COMMISSION ROYALE DES MONUMENTS ET DES SITES  
KONINKLIJKE COMMISSIE VOOR MONUMENTEN EN LANDSCHAPPEN

N/Réf. : **BXL22890\_702\_PU** **BRUXELLES. Place De Brouckère, 2-4, 8-10, 12-30 et 40-50/ Rue des Augustins, 1 -11/ Rue des Hirondelles, 2 -16/ Rue de Laeken, 35 -39 (arch. J. DE BLOIS)**  
Gest. : **BDG**  
NOVA : **04/PFD/1720224**  
Corr: **Gilles Vandebrouck** (= en partie en ZP Ensemble + Monument: Complexe formé par l'Hôtel Métropole et ses extensions + à l'inventaire )

### Avis de la CRMS

Plan du projet avec la partie J modifiée et nouvelle volumétrie du projet (extr. du dossier de demande)

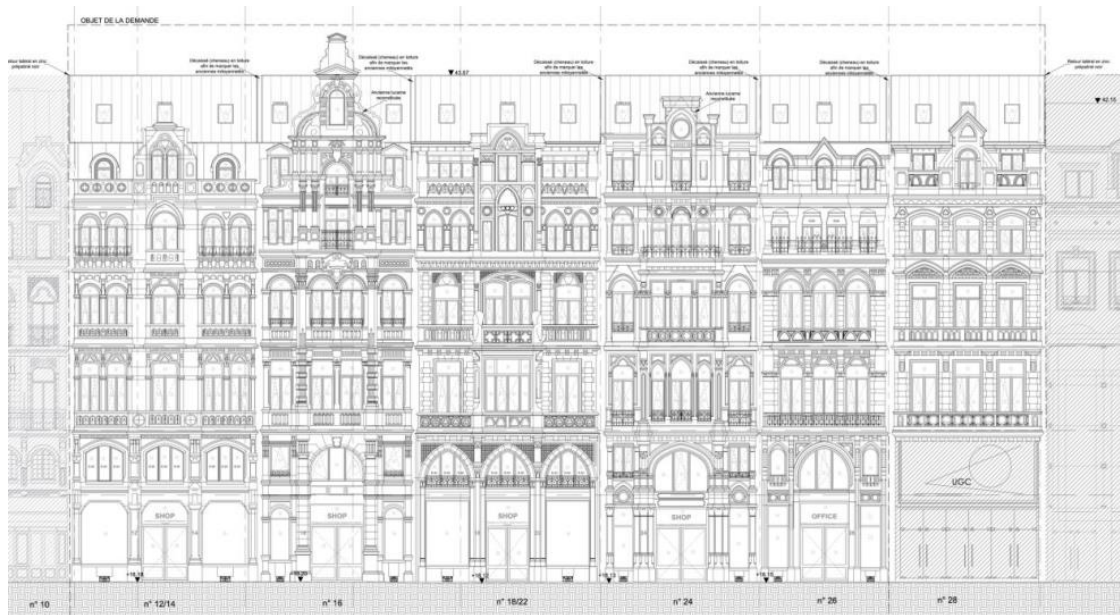
Cela étant, au moins le paysage urbain et les perspectives sur cette portion de la place sont désormais épargnés, par l'abandon de la rehausse projetée, ce dont l'Assemblée se réjouit. Elle regrette cependant le profil étonnant de toiture qui en résulte : équation improbable issue de l'interprétation d'une des conditions de l'arrêt du Conseil d'Etat, exigeant de « rétablir une typologie classique de toiture à versant » mais qui, au-delà du seul versant avant, se transforme en toiture plate. Et si, en toiture, un jeu de relief permet de faire illusion du maintien d'un parcellaire, le leurre disparaît vite dès l'entrée dans le bâtiment ou la vue sur sa façade arrière.

Ensuite, sur les détails du projet (partie J), la Commission émet diverses remarques, afin que les façades avant restaurées se fondent au mieux dans ce paysage patrimonial. Elle demande donc :

- de restaurer les façades donnant sur la place De Brouckère dans les règles de l'art,
- d'utiliser un zinc de teinte claire (et non noir) pour le revêtement de toiture, et de garder des ardoises naturelles pour le brisis des mansards,
- pour les teintes des châssis en façades avant, de ne pas unifier les menuiseries ni de simplifier les résultats des études stratigraphiques, mais de conserver les subtiles différences de couleur qui étaient présentes à l'origine, dans les peintures comme dans les vernis,
- ces nuances de couleur doivent également être appliquées pour les finitions des divers éléments architecturaux (corniches, ...)
- concernant l'entrée au n°26, de restituer les divisions sur base des documents d'archives et en s'inspirant si besoin des rez-de-chaussée voisins préservés.
